Projekt „Budowa przedszkola i sali gimnastycznej w systemie budownictwa o znacznie podwyższonych parametrach energetycznych” współfinansowany ze środków RPO WŁ 2014-2020.

Dotyczy: Postępowania nr 271.9.2018 prowadzonego w trybie przetargu nieograniczonego na roboty budowlane pn.: Dokończenie inwestycji pn.: „Budowa przedszkola i sali gimnastycznej w systemie budownictwa o znacznie podwyższonych parametrach energetycznych”.

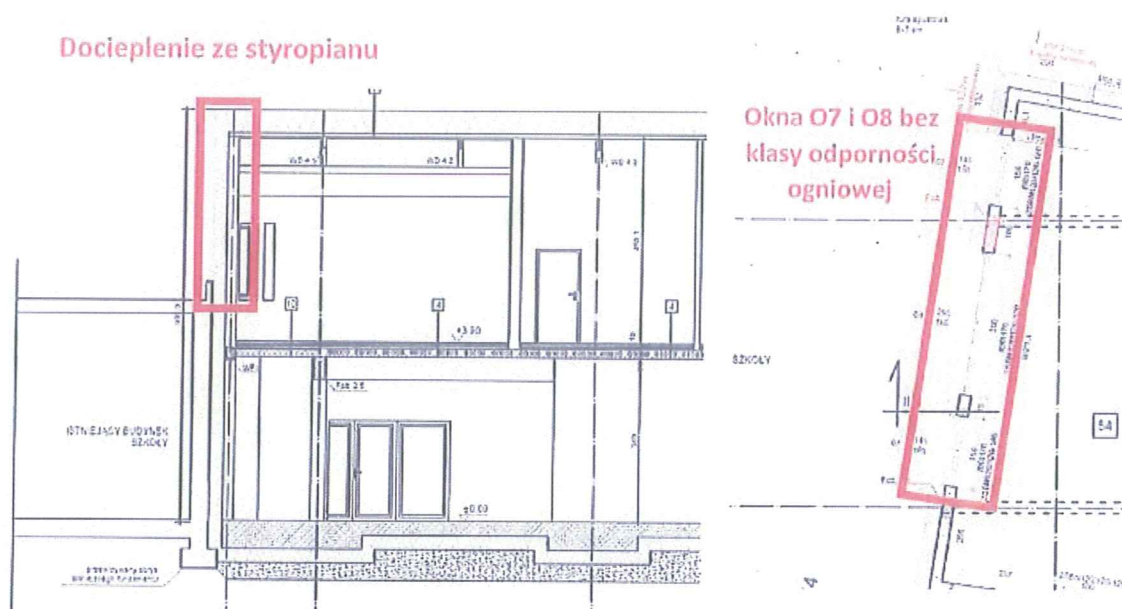
ftp://ftp.dobron.ug.gov.pl/termomodernizacja/szkola_chechlo.zip wynika, że przekrycie parterowe budynku szkoły podstawowej w Chechle Drugim do którego zostanie dobudowany nowy budynek sportowej nie posiada klasy odporności na ogień zewnętrzny NRO. Czy zatem ściana budynku sali sportowej w osi 1, znajdująca się powyżej przekrycia istniejącego budynku nie powinna zostać wykonana w technologii ściany oddzielenia pożarowego?

W związku z pojawieniem się nowych okoliczności, niemożliwych do przewidzenia w trakcie opracowywania projektu stanowiącego przedmiot niniejszego przetargu oraz niejednoznaczną ich interpretacją, do kosztorysu należy przyjąć, że okna na I piętrze w ścianie zachodniej, wychodzące na dach istniejącego parterowego budynku szkoły, wykonane zostaną jako naświetla o odporności ogniowej EI30. Dotyczy to okien o wymiarach 145 x 165 cm (2 szt.) i 295 x 165 cm (1 szt.)

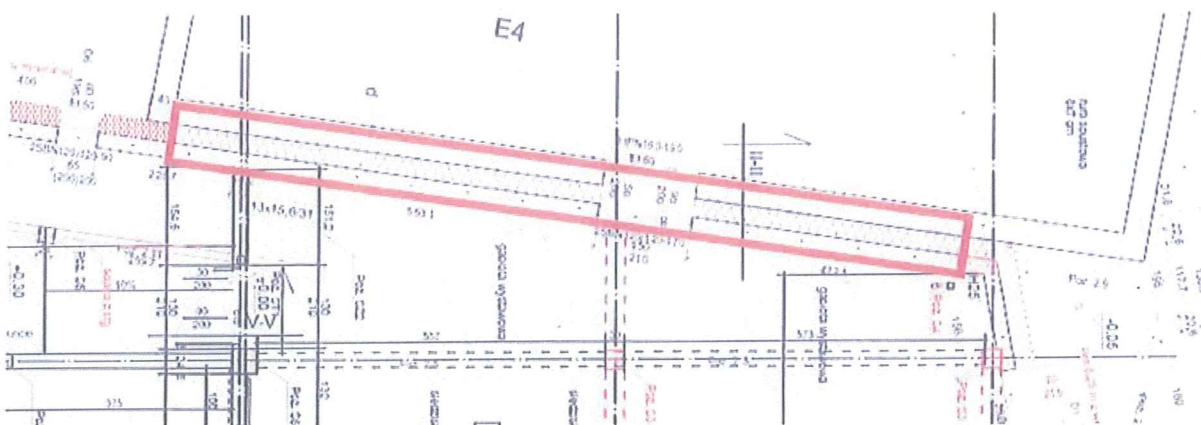
Zarówno w projekcie budowlanym, wykonawczym jak i w projekcie zamiennym (rys. poniżej)

dylatacja zaprojektowana została jako wypełniona styropianem, czyli materiałem palnym.

Proszę o jasne określenie czy zaznaczony powyżej fragment ściany na styku dwóch budynków (istniejącego parterowego i nowobudowanego) powinien być wypełniony wdmuchiwanym granulatem wełny mineralnej czy styropianem?

Należy przyjąć wykonanie zgodnie z zatwierdzonym projektem zamiennym, czyli wypełnienie wdmuchiwanym granulatem wełny mineralnej.

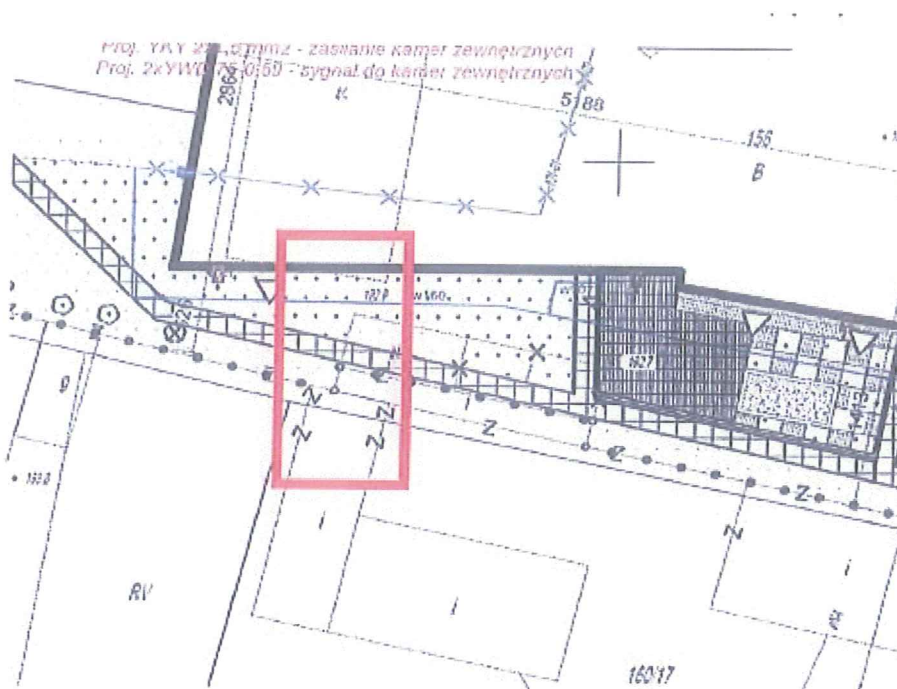
Taki przypadek ma miejsce przy projektowanej lokalizacji sali sportowej względem budynku gospodarczego znajdującego się na działce 160/17 (rys. poniżej)

Proszę o informacje czy analogicznie do budynku zlokalizowanego na działce 160/4, Zamawiający w celu dostosowania przedłożonego projektu do Rozporządzenia Ministra Infrastruktury w sprawie warunków technicznych jakim powinny odpowiadać budynki i ich usytuowanie zamierza wyburzyć budynek znajdujący się na działce 160/17? Ewentualnie proszę o informację w jaki inny sposób Zamawiający zamierza doprowadzić projekt do zgodności z obowiązującymi WT.

Odległość pomiędzy tymi budynkami jest prawidłowa, zgodna z Rozporządzeniem Ministra Infrastruktury z dnia 12 kwietnia 2002 r. z późniejszymi zmianami, w sprawie warunków technicznych, jakim powinny odpowiadać budynki i ich usytuowanie, a szczególnie z § 271 tego rozporządzenia.
